INFORME DE HITO DE CONTROL
N° 003-2022-OCI/3472-SCC

“EJECUCIÓN CONTRACTUAL DE LA OBRA “RENOVACIÓN
DE COLECTOR PRIMARIO; EN EL (LA) COLECTOR
BOLOGNESI DESDE CALLE FAUSTINO SARMIENTO HASTA
LA AV. JOSÉ LEONARDO ORTIZ- DISTRITO DE CHICLAYO,
PROVINCIA DE CHICLAYO- DEPARTAMENTO DE
LAMBAYEQUE”

HITO DE CONTROL N° 1
“EJECUCIÓN DE OBRA DE MARZO DE 2022 Y
VALORIZACIÓN DE ENERO DE 2022”

Imagen n.º2
Detalle de zanjas y nivel freático según expediente técnico y contratista

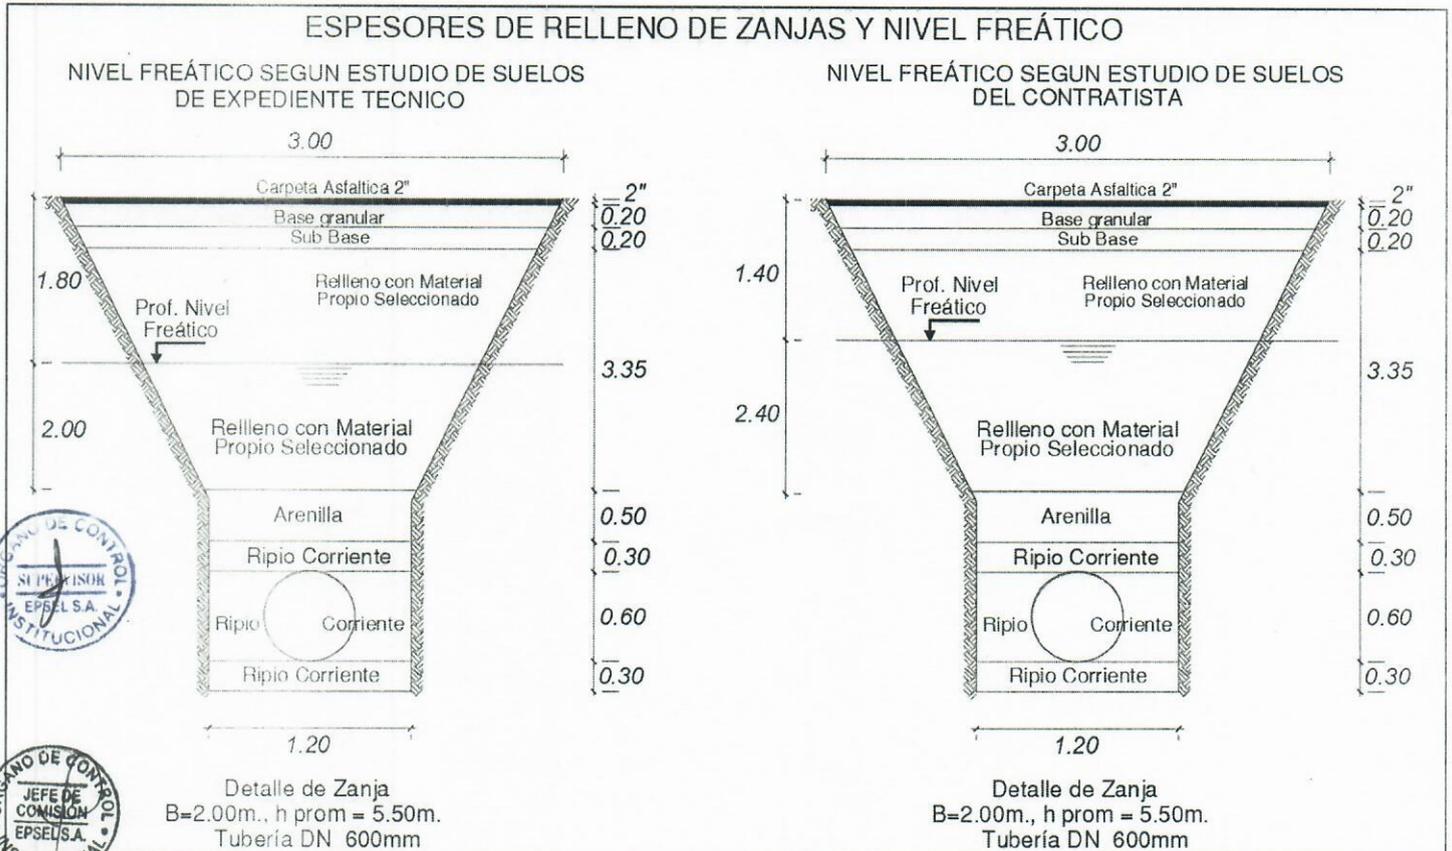
No obstante, según el Estudio de Suelos adjunto al expediente técnico y el elaborado por el contratista, se precisa que el nivel freático (agua subterránea) se ubica a una profundidad de 1,80m y 1,40m, respectivamente, niveles en los cuales el material de relleno en mención (arena fina y material propio seleccionado), estarán en contacto con el agua subterránea, como se muestra a continuación:

En ese sentido, el expediente técnico de obra, ha considerado el relleno con arena fina y material propio seleccionado, en presencia de agua subterránea (nivel freático); al respecto, se verificó que las especificaciones técnicas de las subpartidas 01.05.10, 01.05.11, 01.05.12, 01.05.13, 01.05.14 y 01.05.15, referidas al relleno con arena fina y material propio seleccionado, no indican la forma de trabajo y/o material de relleno en condiciones de agua subterránea o nivel freático.

Imagen n.º 6
Planos de Estudio Topográfico, Red proyectada de Alcantarillado y Vista de infraestructuras existentes de calle
Faustino Sarmiento

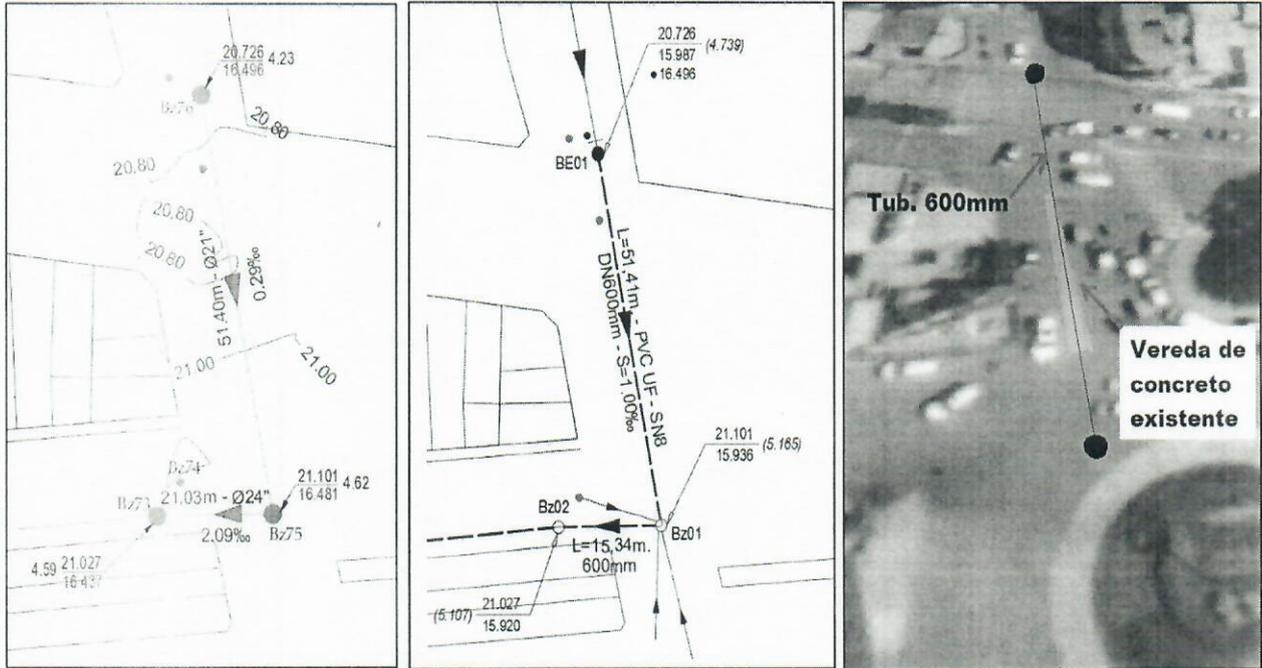
De otro lado, de la revisión del expediente técnico de obra¹⁰, elaborado por la subgerencia de estudios y proyectos y aprobado con Resolución de Gerencia General n.° 204-2021-EPSEL S.A./GG de 15 de noviembre de 2021, se verificó que el Estudio Topográfico, se encuentra descrito en los planos TP-01 y TP-02 "Levantamiento Topográfico", en donde se grafica los niveles de altura del terreno, las redes de alcantarillado y lotización existente; no obstante, en ningún de los planos en mención, ni otro documento del expediente técnico, se ha consignado la totalidad de infraestructuras existentes actualmente en las calles de intervención de la obra, las cuales se verían afectadas por los trabajos de excavación de zanjas; como es caso de las siguientes intervenciones:

- En la calle Faustino Sarmiento, según los planos AL-01 y AL-02 "Red proyectada de Alcantarillado", se ha proyectado la instalación de tuberías de 600mm de diámetro, entre el tramo BE-01 al Bz-01, cuyo trazo del eje de la red se ubica sobre la berma (vereda) de concreto existente, infraestructura que no se muestra en los planos TP-01 y TP-02 "Levantamiento Topográfico"; como se muestra a continuación:

Imagen n.º 7
Planos de Estudio Topográfico, Red proyectada de Alcantarillado en Avenida Garcilaso de la Vega (entre la calle
Faustino Sarmiento y Avenida Haya de La Torre)

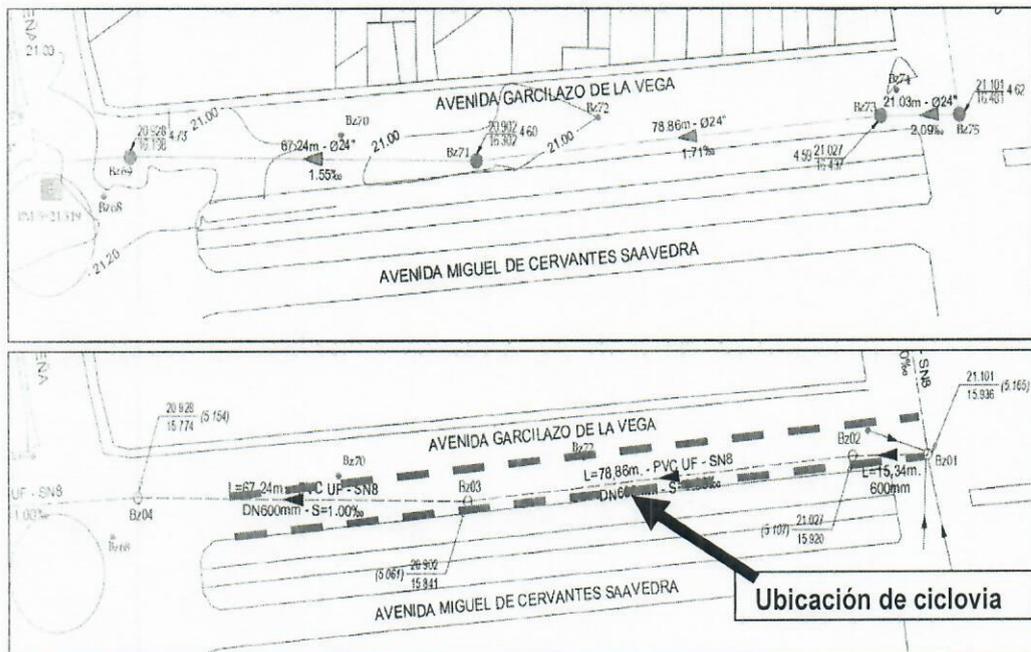
- El tramo proyectado de instalación de tuberías entre los buzones Bz-02, Bz-03 y Bz-04, ubicados en la Avenida Garcilaso de la Vega, entre la calle Faustino Sarmiento y la Avenida Sáenz Peña, se ubica dentro de la zona de ciclovía, infraestructura que no se detalla en los planos TP-01 y TP-02 "Levantamiento Topográfico", como se muestra a continuación:
